Provincia de Santa Fe
Unidad Ejecutora de Infraestructura

RESOLUCIÓN Nº - 0109

Licitación Publica 03/2024

**"OBRA: "UNIDAD PENITENCIARIA N° 9 – RECREO / INFRAESTRUCTURA Y GOBIERNO"
CONSTRUCCIÓN DE EDIFICIOS DE INGRESO Y OBRAS DE INFRAESTRUCTURA****CIRCULAR N°1 - CON CONSULTA**

1620-02 A

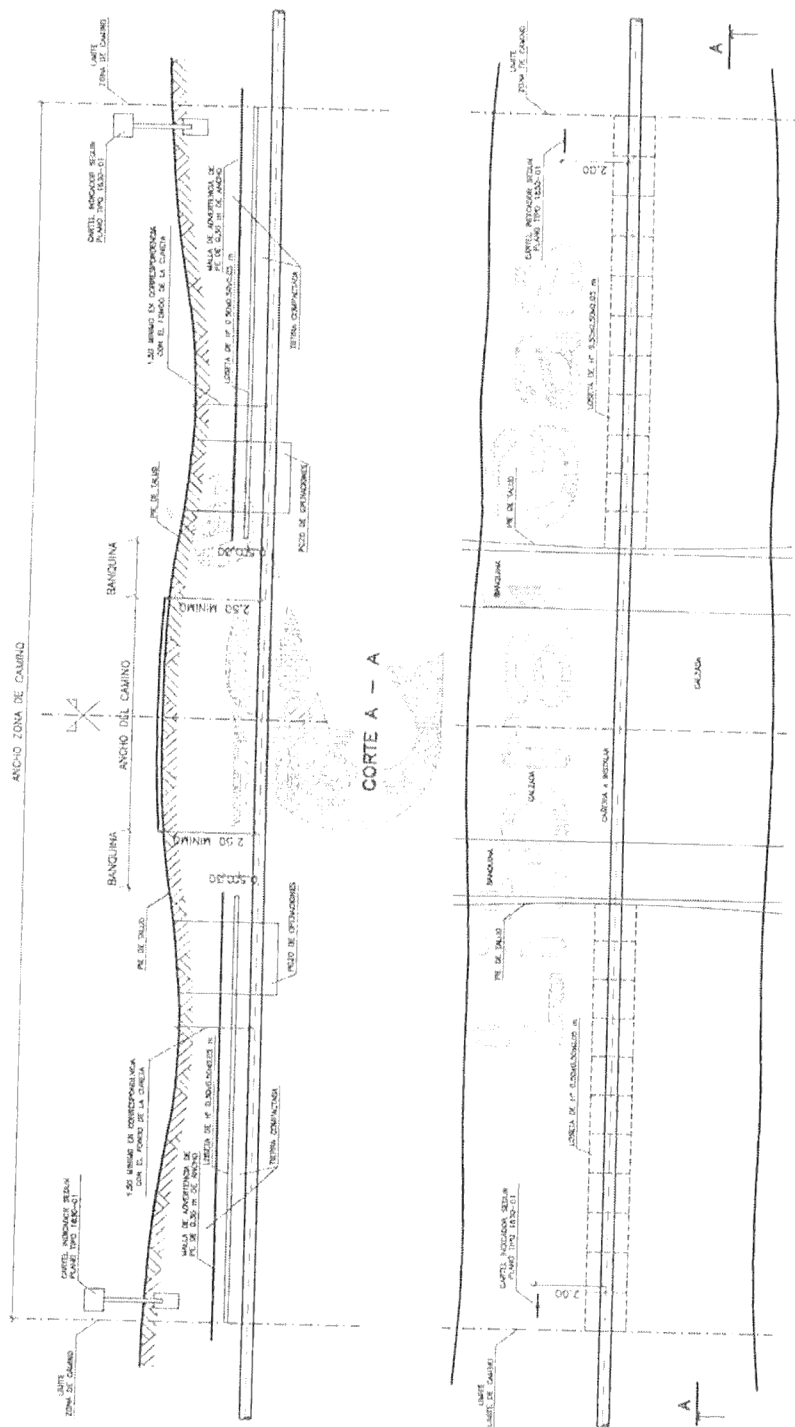
4. Respecto al Ascensor Hidráulico: ¿Es excluyente la utilización de Acero 304 o puede ser Acero 430?
5. Se solicita se aclare si es correcto el cruce ferroviario y de ruta de las instalaciones Cloacales y de Gas en un ángulo distinto a 90°.
6. Se solicita se aclare el detalle de los pilotes del edificio N, ya que los mismos se asemejan a pozos romanos en su representación.

4. Si, es excluyente.
5. Si bien el proyecto ejecutivo estará a cargo de la empresa adjudicataria, esta Unidad Ejecutora de Infraestructura está realizando las tramitaciones ante los entes correspondientes.

A los fines de la presente cotización se deberán presupuestar los cruces según lo documentado en planos.
